1 Kreuzung Gögginger Brücke

2 Kreuzung Gögginger Brücke

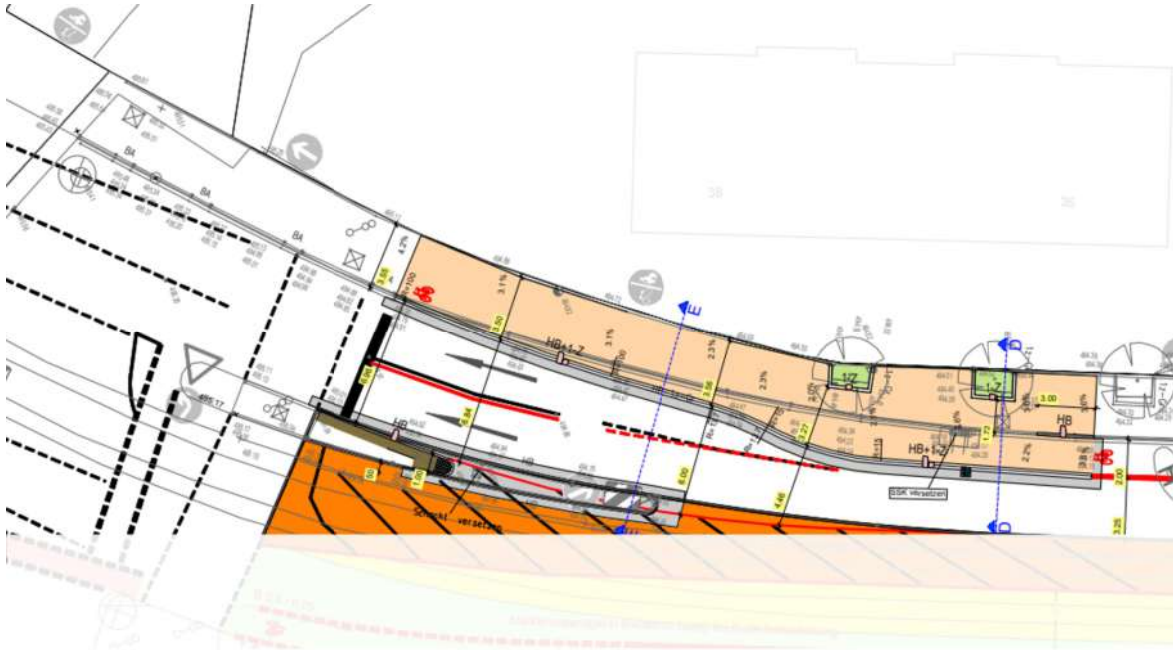
- A) in kritischem Bereich fehlt baulicher Schutz für Radspur
- B) In HVZ zu hoher Zustrom des MIV hält Tram für mehrere Minuten in der Hermanstr. auf

- A) fehlende Aufstellfläche an Fußgängerampel
- B) Wegfall der Haltelinie für Radspur an der Fußgängerquerung
- C) gesamter Bereich zu schmal für getrennten Fuß- und Radweg, dort auch immer wieder Geisterradler - hier wäre höchstens „Fahrrad frei“ denkbar!
- D) Neue Rampe leitet schnell fahrende Radler direkt auf den Fußweg

- Radspur nach der Kreuzung baulich abtrennen
- Auto-Pförtnerampel vor Einfahrt in die Hermanstr. abhängig von Füllstand ab Kaiserhof

Keine Rampe!

Rad- und Fußverkehr trennen!

Die rechte Autospur ist an der Stelle unnötig, sie sollte bis zur Rosenaustr. dem Radverkehr gewidmet werden
Mindestens muss sonst bei B) die Haltelinie wieder zum Schutz der querenden Fußgänger angebracht werden

3 Frohsinnstr.

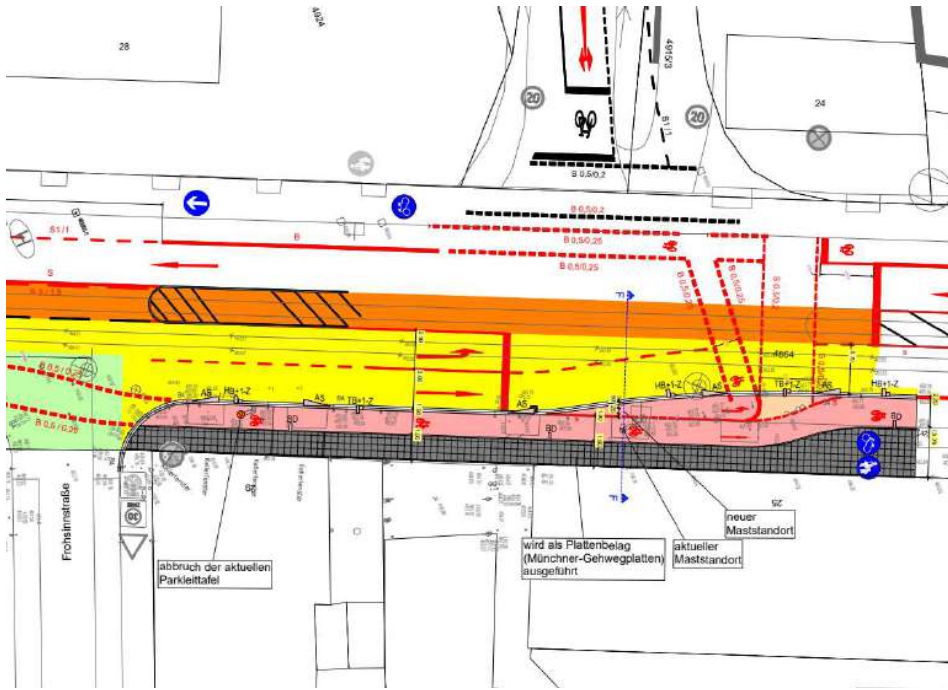
- A) Kein Radweg, sondern nur Angebotsstreifen, dann Bushaltestelle
- B) Noch ein Baumstandort wird für unnütze, häßliche Leitsystemtafel vernichtet!
- C) Gefahr bei Ein- und Ausstieg auf Fahrbahn
- D) Haltestelle nicht barrierefrei
- E) Mast stört im Haltestellenbereich!
- F) Hohe Kosten für vermeintliche Radverkehrsförderung aber keine barrierefreie Haltestelle!
- G) Suggestive Strichlierung leitet Radler auf Fußweg, obwohl Fahrbahn für Radfahrer erlaubt!

- A) Nur Angebotsstreifen, dann Bushaltestelle
- B) Linksabbieger in Frohsinnstr. stören Tram und gefährden alle
- C) Gefahr bei Ein- und Ausstieg auf Fahrbahn
- D) Haltestelle nicht barrierefrei

- Radverkehrsführung geradeaus auf der Fahrbahn
- Keine Baumvernichtung
- Haltestelle barrierefrei machen
- Abbiegeverbot verdeutlichen und sanktionieren

5 Völkstr.

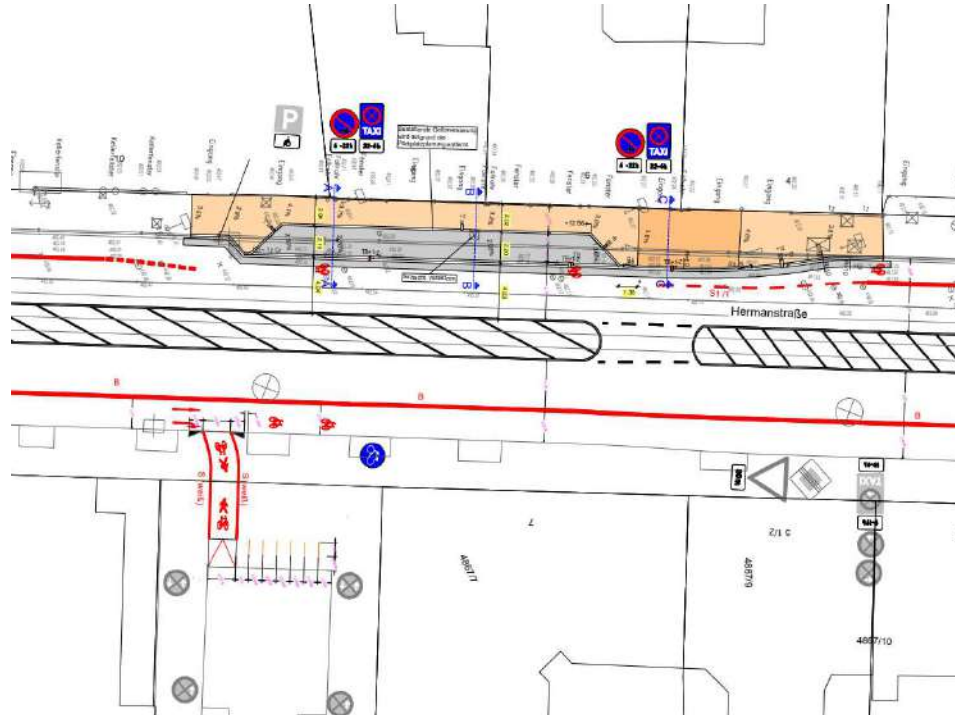
Stadteinwärts
Auto-Rückstau bis Hermanstr. 17 oder darüber hinaus kostet die
Tram mehrere Minuten

Stadtauswärts
Linksabbieger gefährden und stören
Sperrfläche?

Besser:
Auto-Zulauf an der Gögginger Brücke und Ladehofstr. durch
Ampelschaltung reduzieren
Abbiegeverbot verdeutlichen, Linksabbieger sanktionieren

6 Beethovenstr.

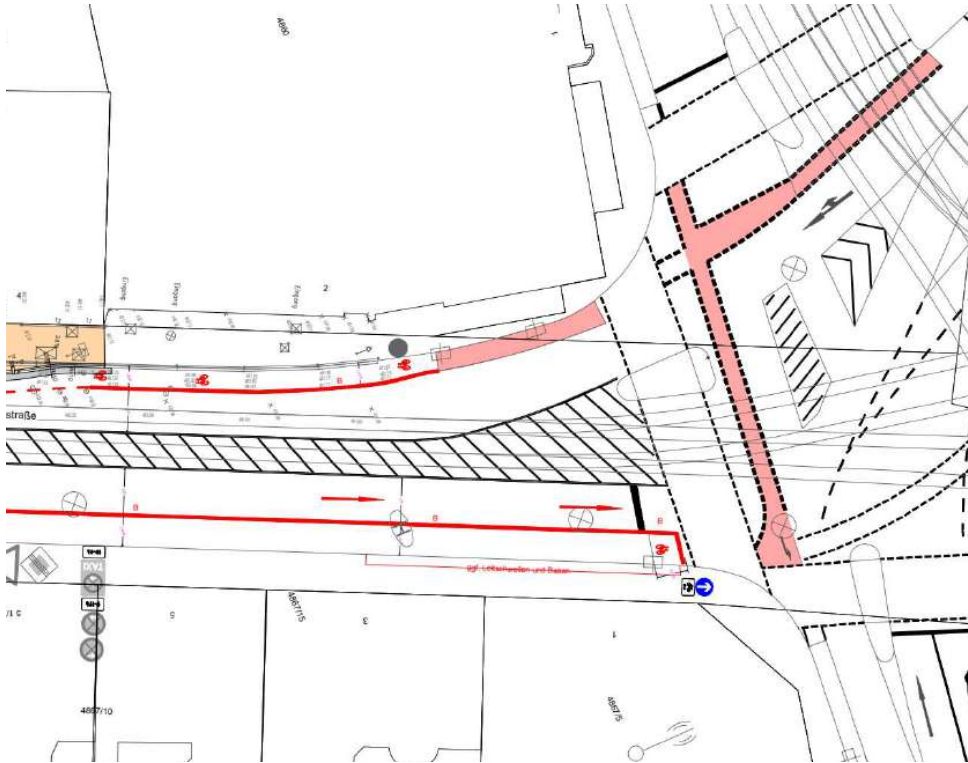
- A) Querung zur/von der Beethovenstr. wird regelwidrig und gefährdend von Autos befahren!
- B) Bäume fehlen!

- C) Radweg wird zu Angebotsstreifen wird zu Garnichts vor der Parkbucht, wo besondere Gefahr durch Kurzparker besteht!
- D) unnötige Ausbuchtung leitet Verkehr auf die Gleise
- E) Teure Parkbucht mit Schacht-Versetzung statt ordnungsgemäßem Fußweg (Mindestbreite 2,5m)

- Verbindung zur Beethovenstr. A) baulich verengen, Verstöße sanktionieren
- Andere Parkregelung statt C), Radweg durchgängig machen, Schilderwald vom Fußweg abbauen
